总平面图 变更前

总平面图 变更后

变更内容:

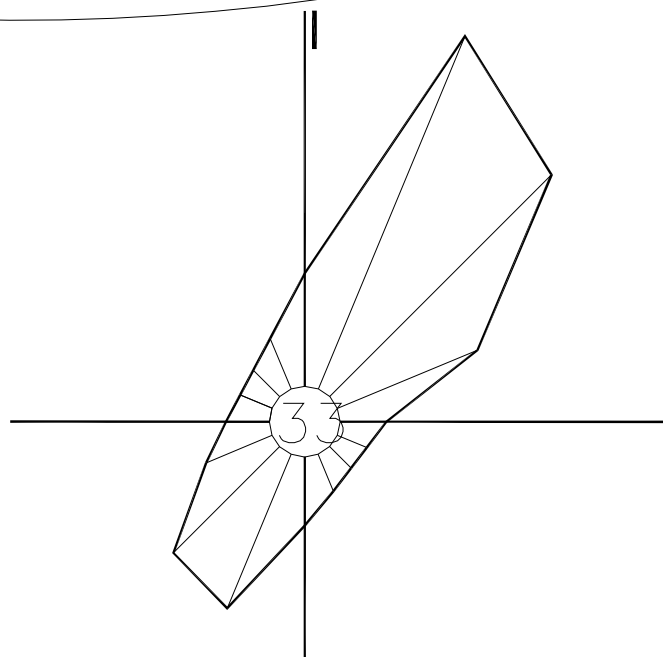
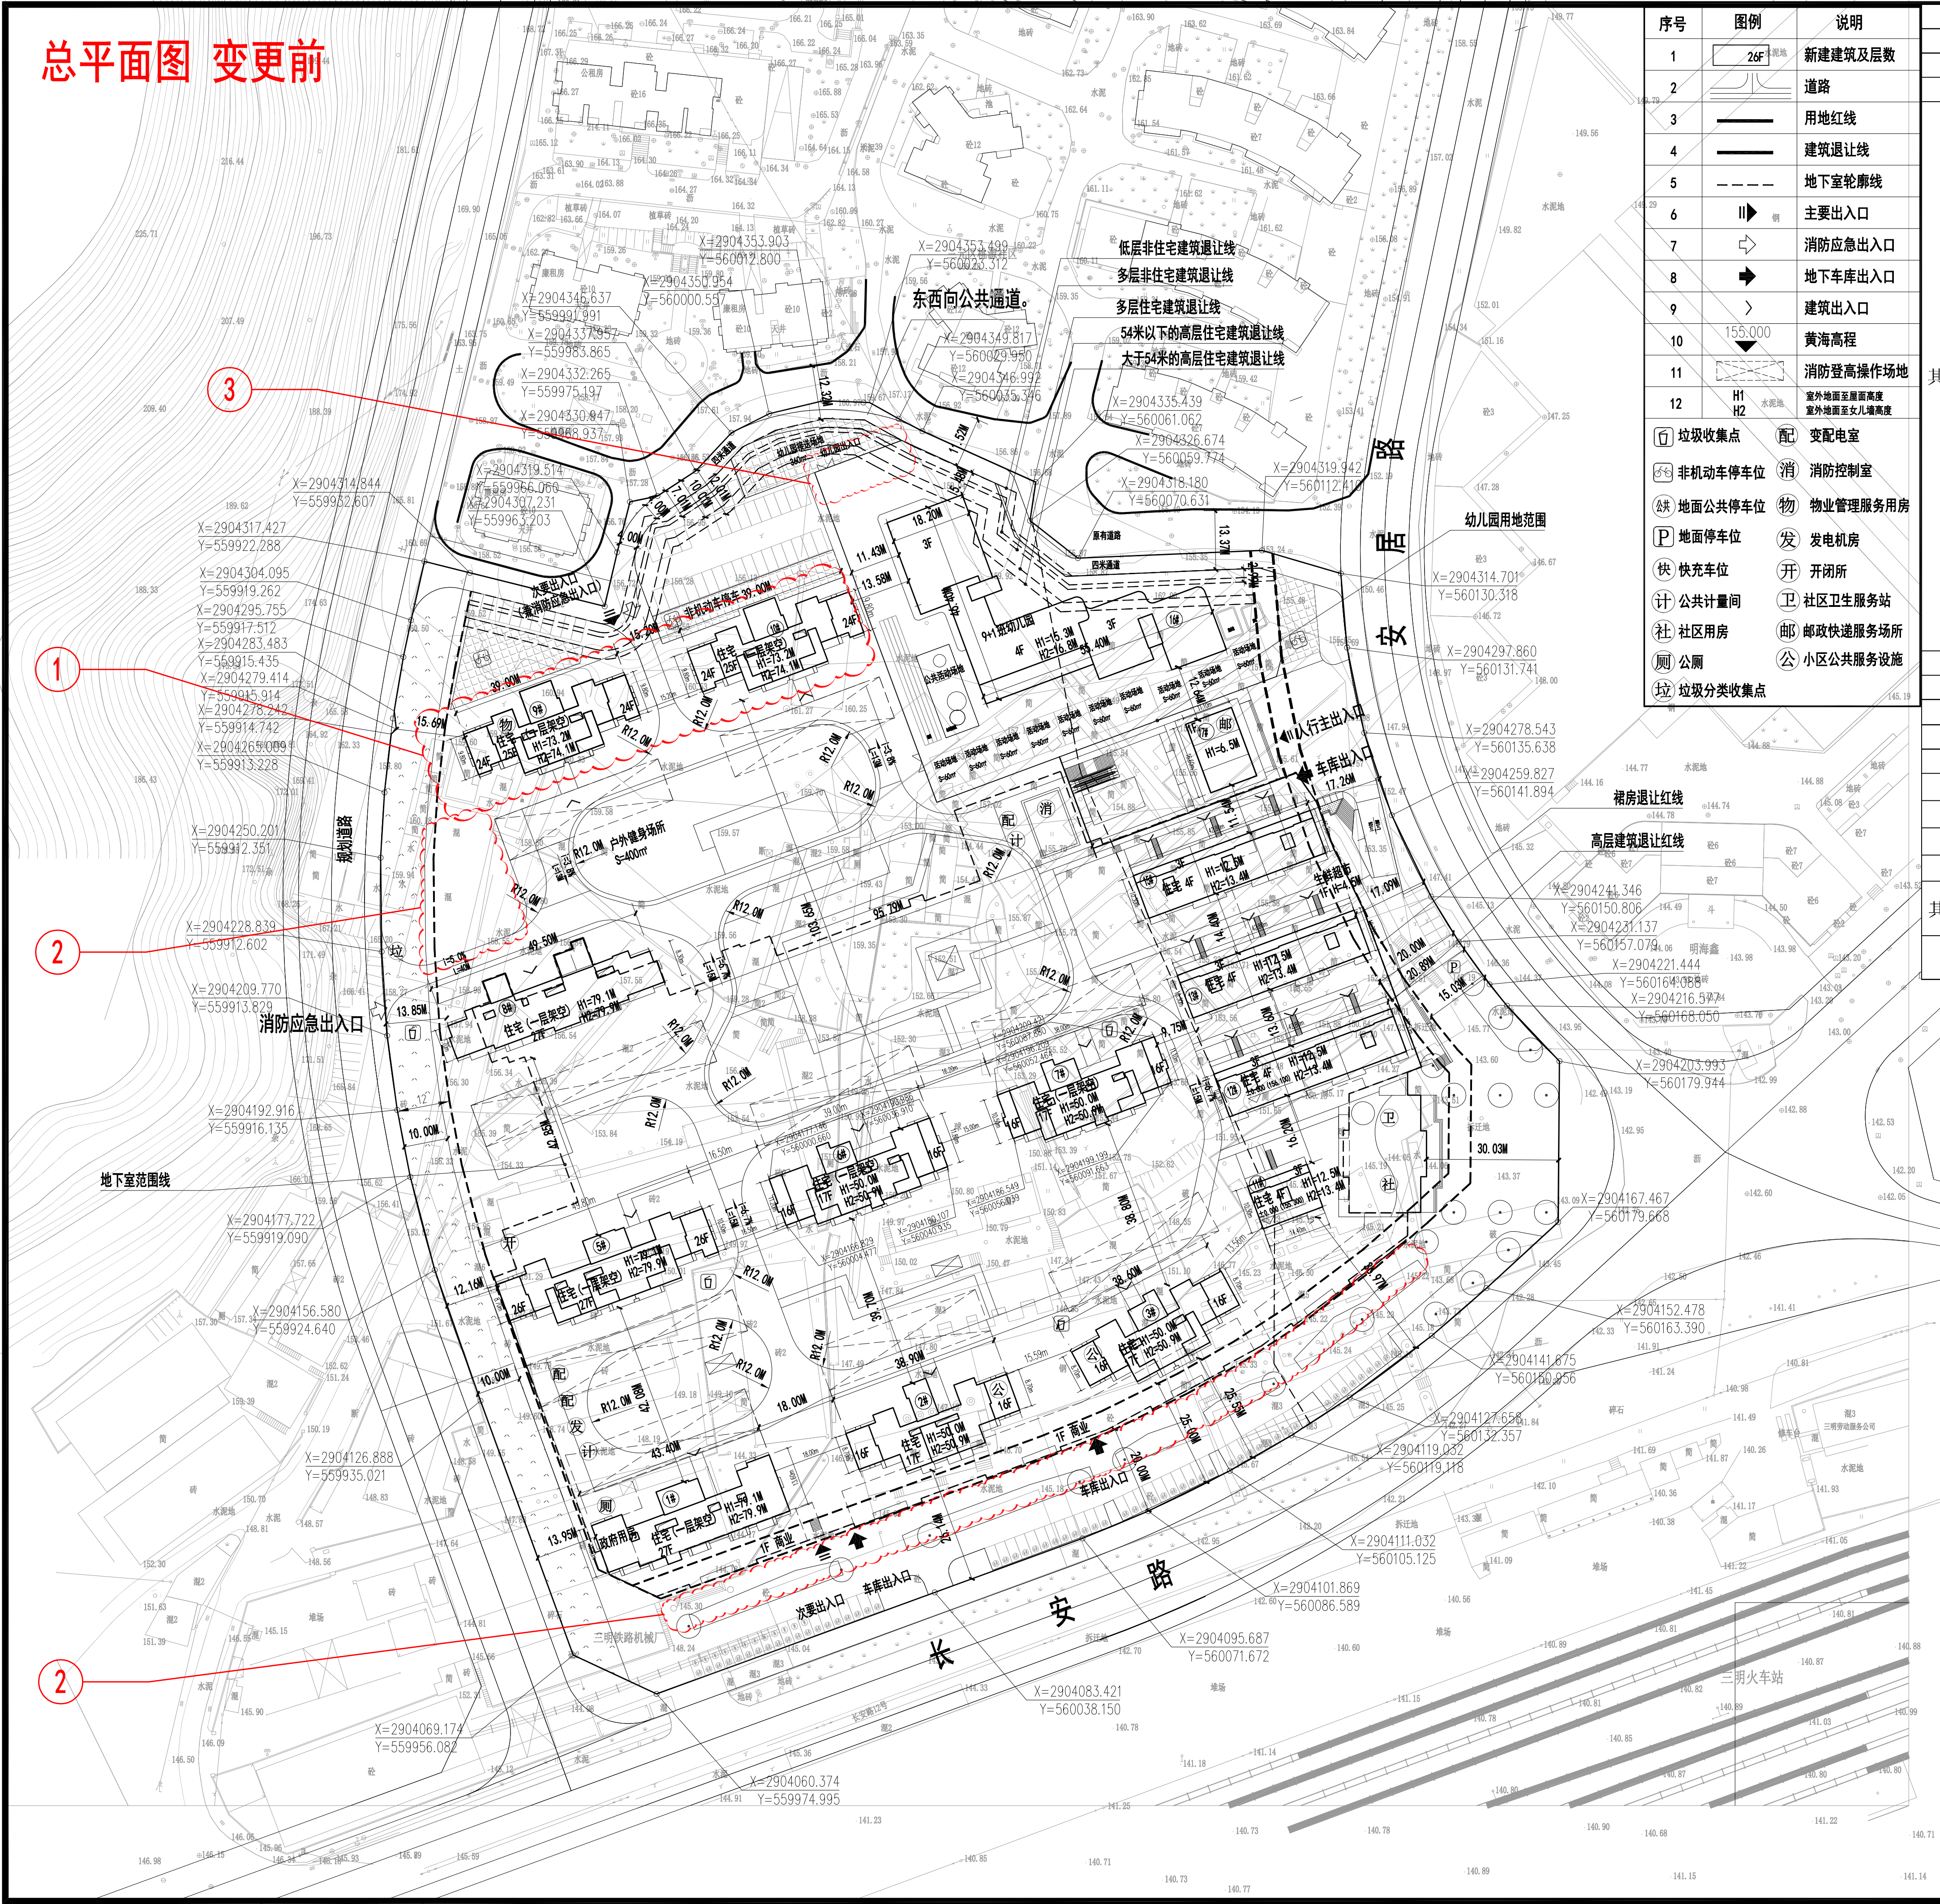
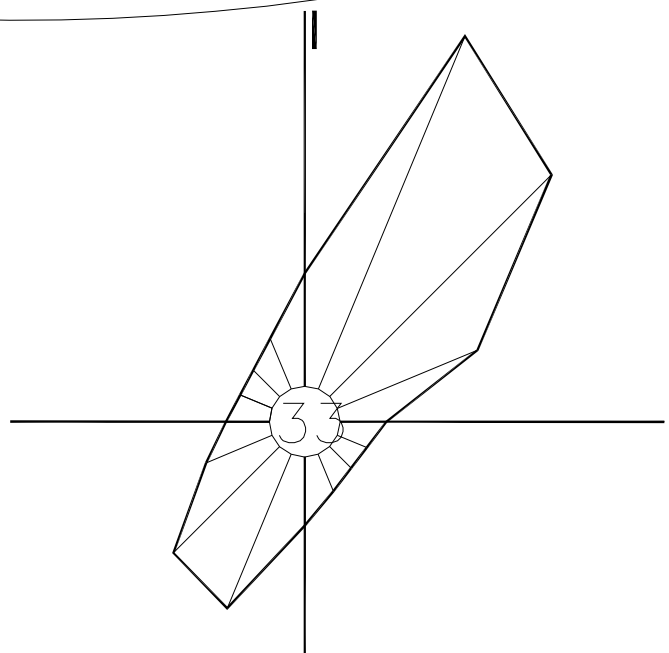
- 1、9#10#楼位置向左移动, 层高增加, 建筑高度增加
- 2、增加地面非机动车停车位
- 3、增加幼儿园大门

8#楼屋面层平面图 变更后

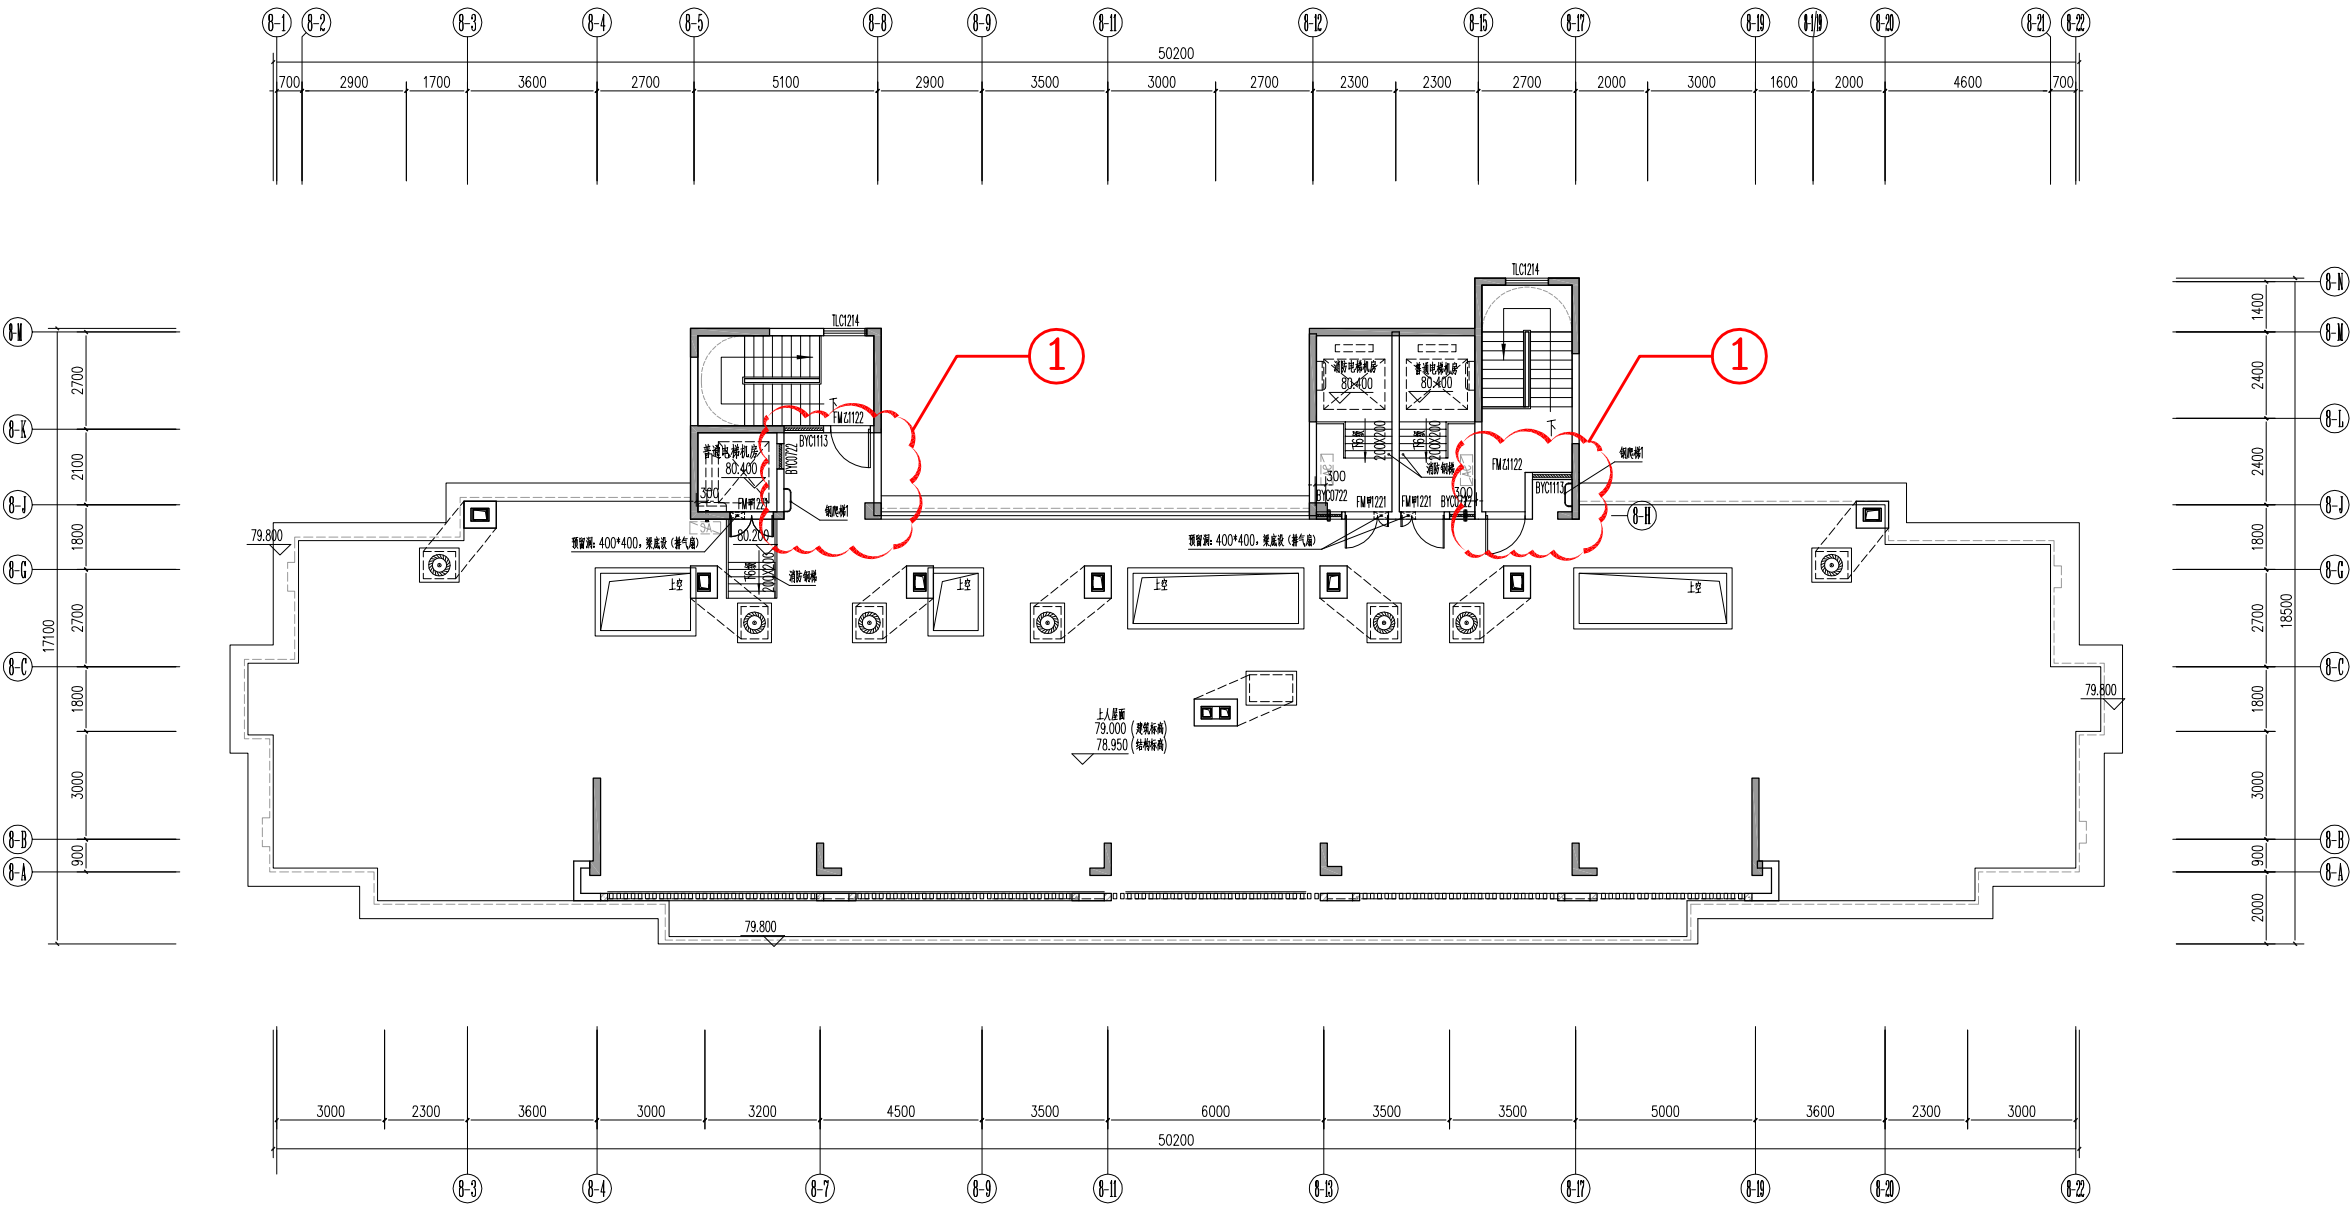
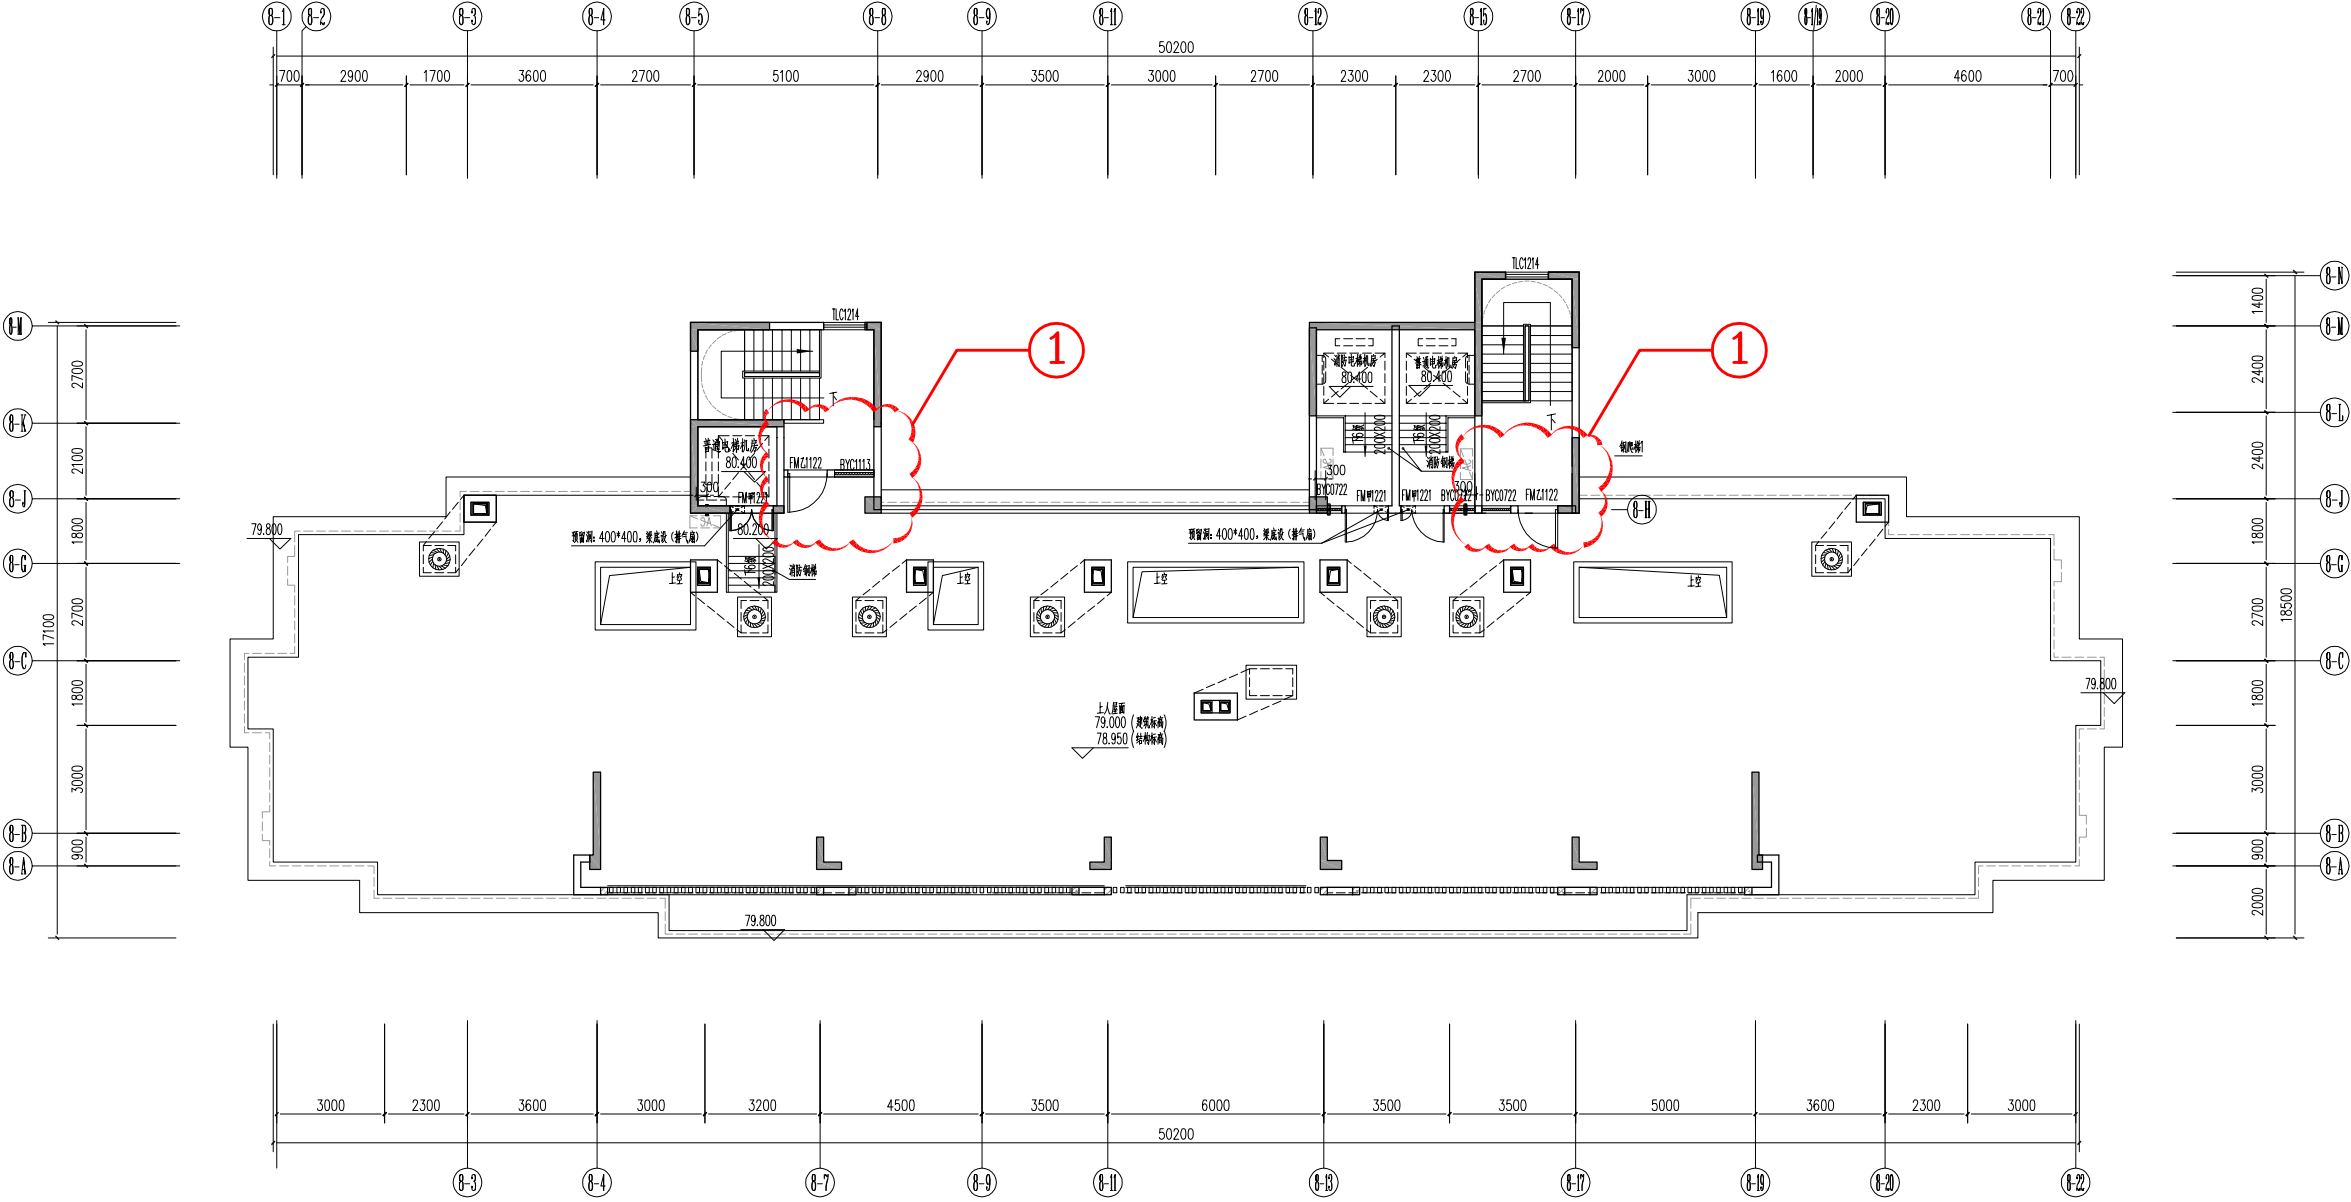
变更内容：
1、屋面楼梯间扩大。
